广西来宾国鼎食品有限公司——年产10万吨冰糖生产加工项目第2期（调整）规划总平图

——年产10万吨冰糖生产加工项目第2期（调整）规划总平图

规划总平面图 1:500

规划总平面图 1:50

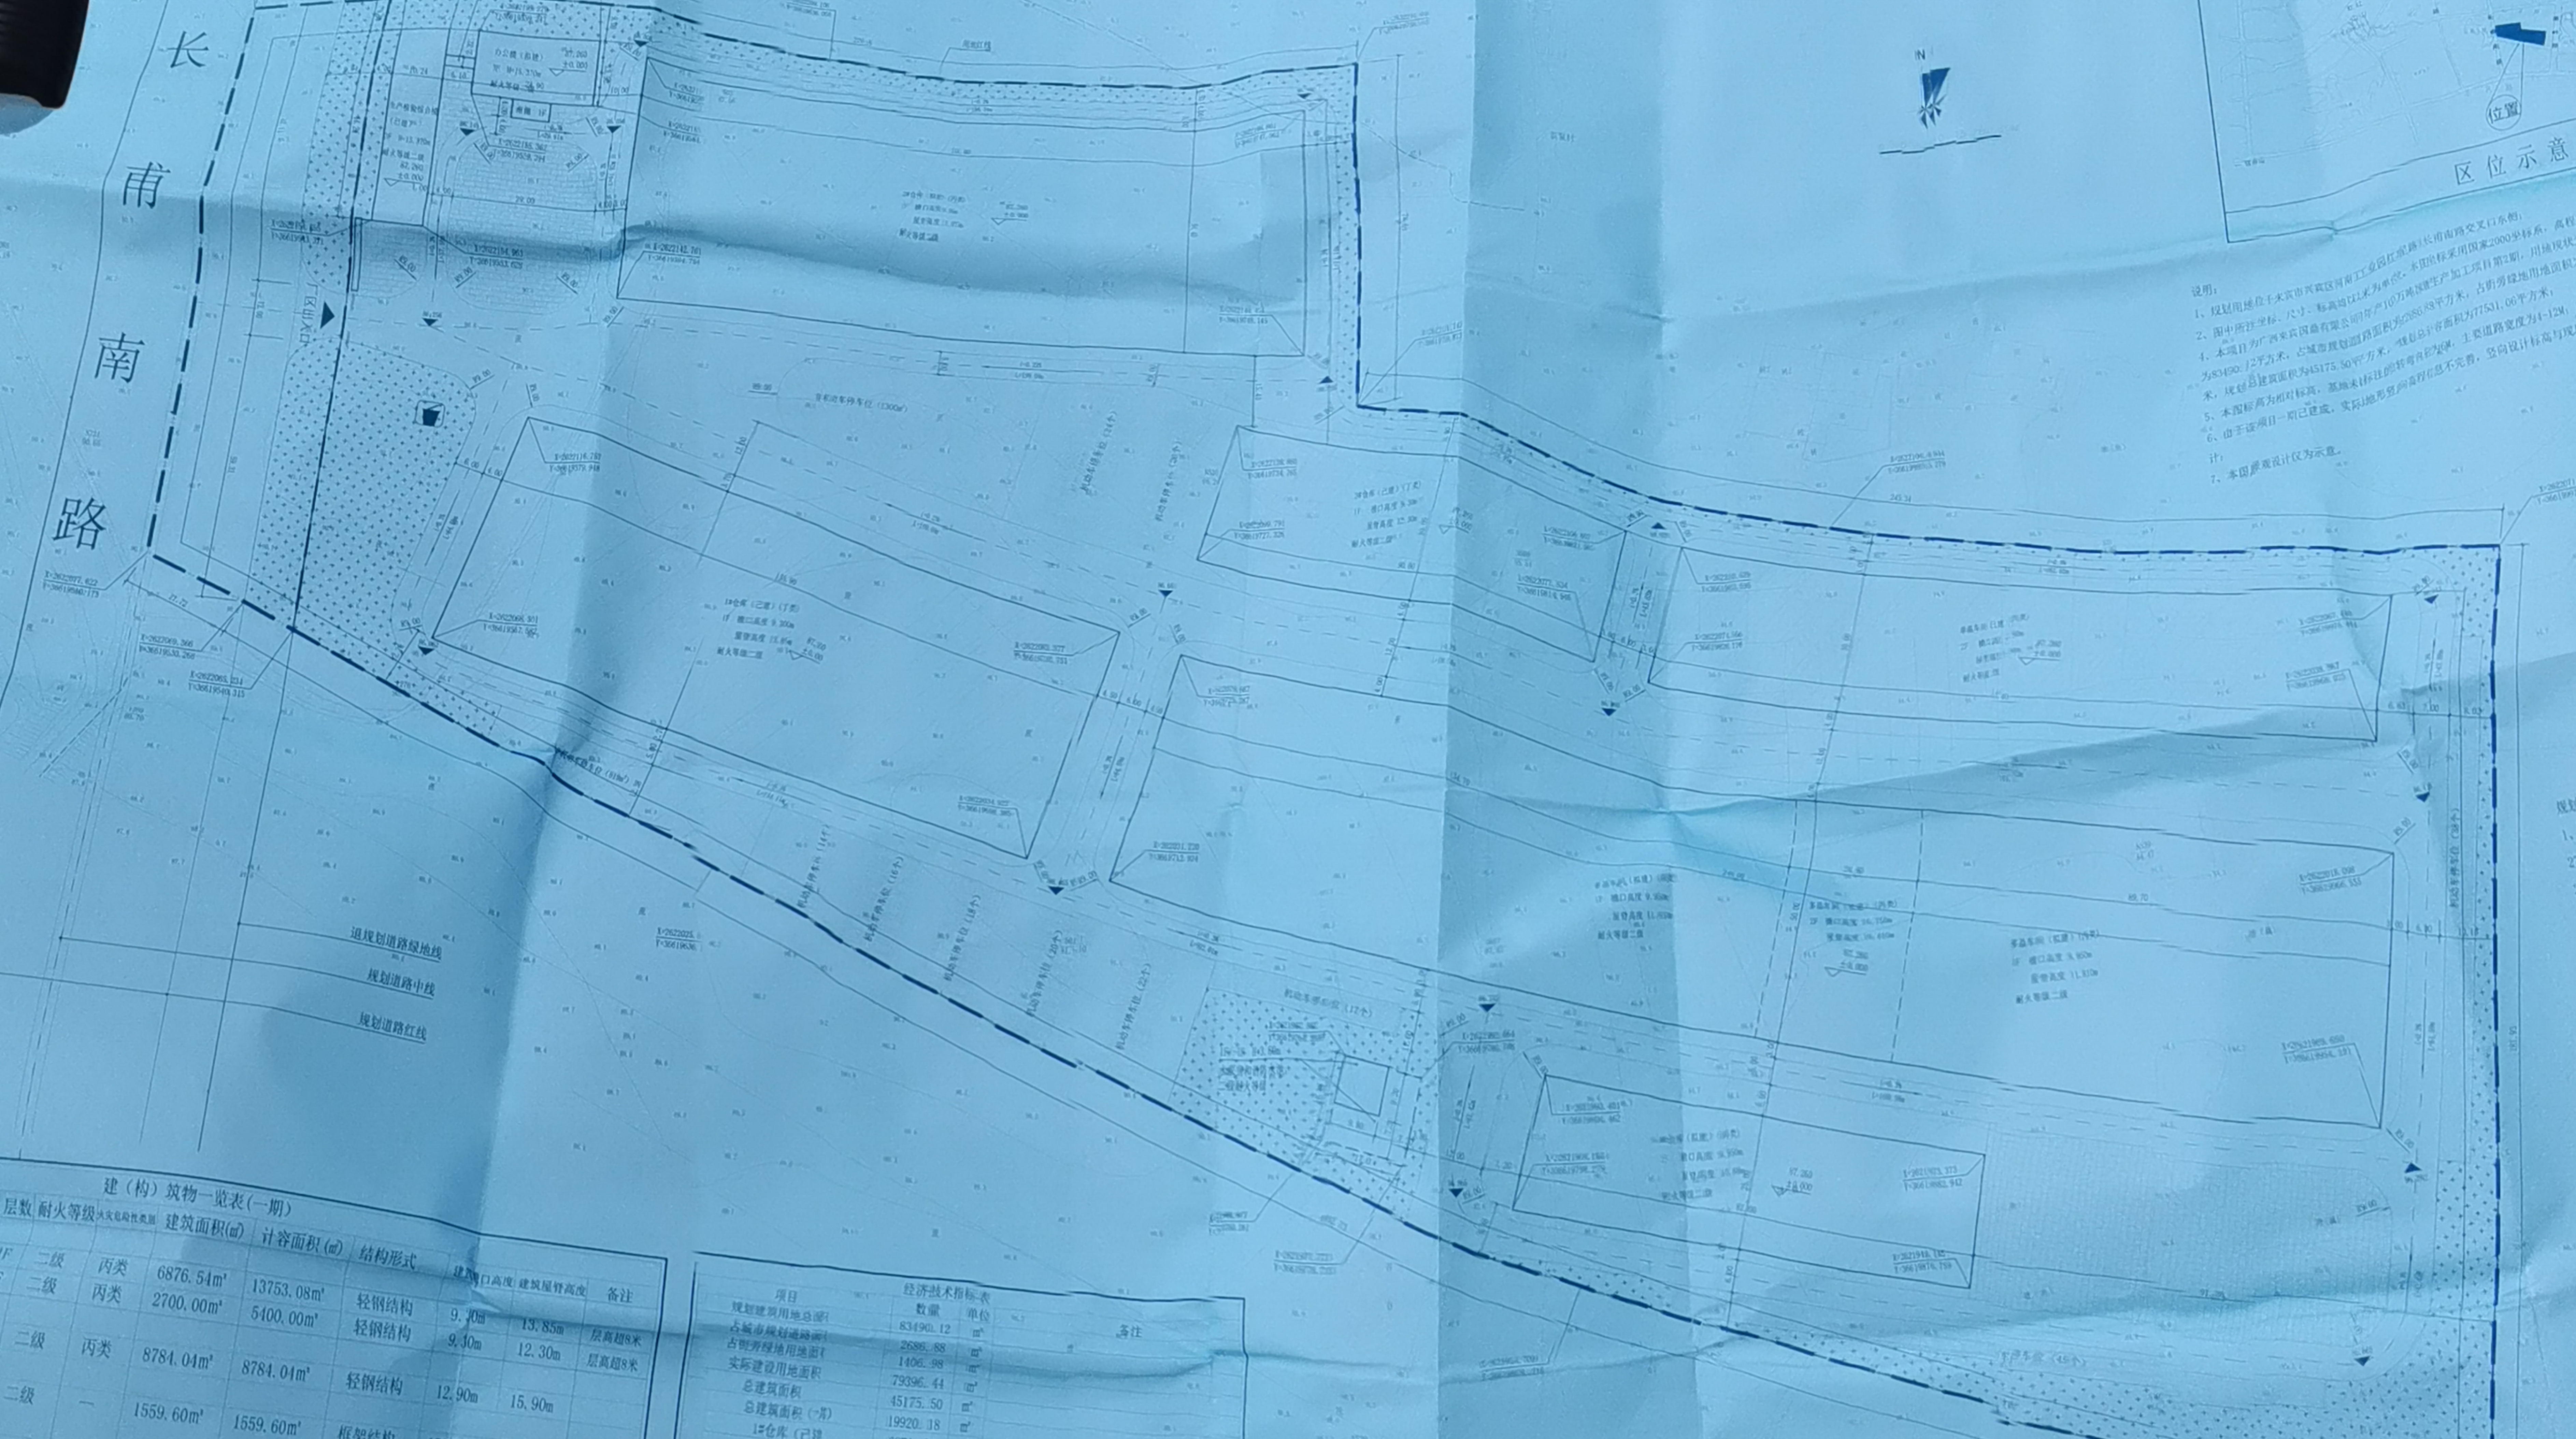
- 规划调整说明:
1. 拟建水泵房(消防水池)位置顺时调整180度, 占地面积由10.51m²调整为278.80m², 耐火等级由二级调整为一级。
 2. 拟建多晶车间一层部分檐口高度由8.75m调整为9.95m, 原檐口高度由10.51m调整为11.81m, 二层部分檐口高度不变, 重新划分防火分区, 调整疏散门位置, 增加开闭面积, 立面做相应调整。
 3. 拟建2#仓库增加风机电机, 配电位置变更, 立面做相应调整, 其面积指标均不变。
 4. 拟建1#仓库调整疏散门位置, 增加开闭面积, 立面做相应调整。
 5. 其他与原审批保持一致。

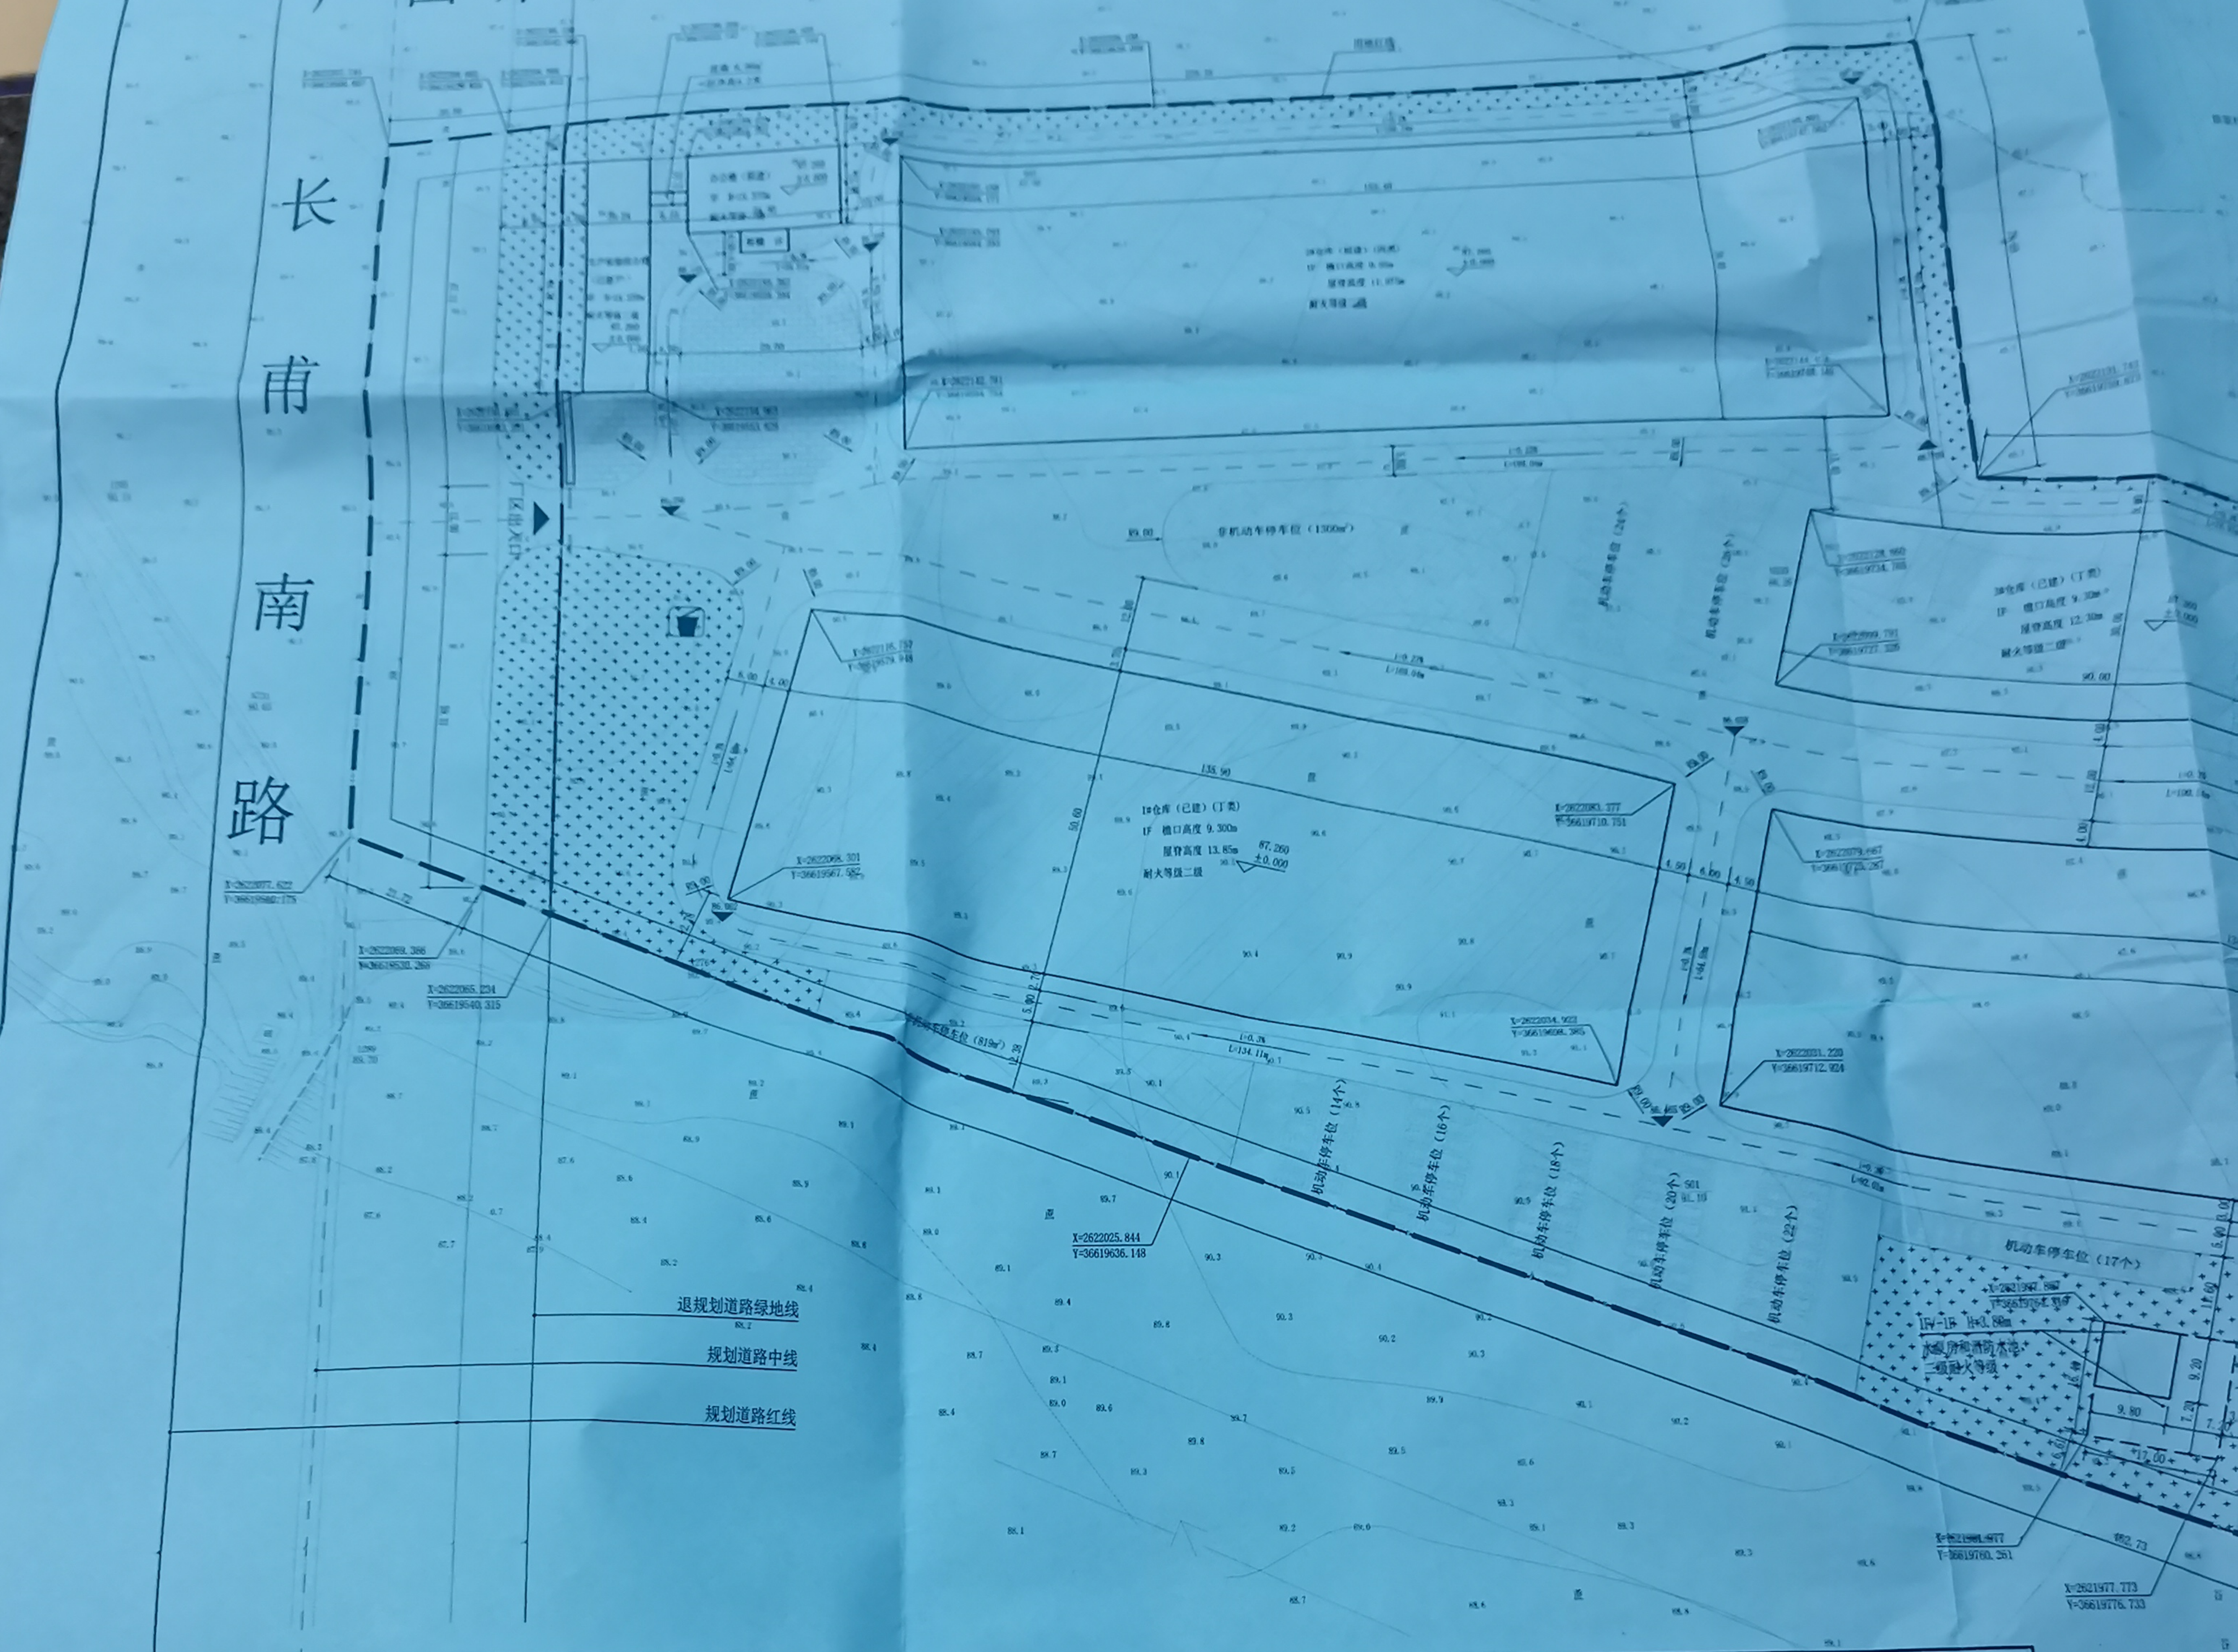
规划调整说明
1、拟建水泵房，占地面积278.80㎡；
2、拟建多晶车间，占地面积11.81㎡，容积率1.06，计容面积11.81㎡；
3、拟建2#仓库，占地面积11.81㎡，容积率1.06，计容面积11.81㎡；
4、拟建1#仓库，占地面积11.81㎡，容积率1.06，计容面积11.81㎡；
5、其他
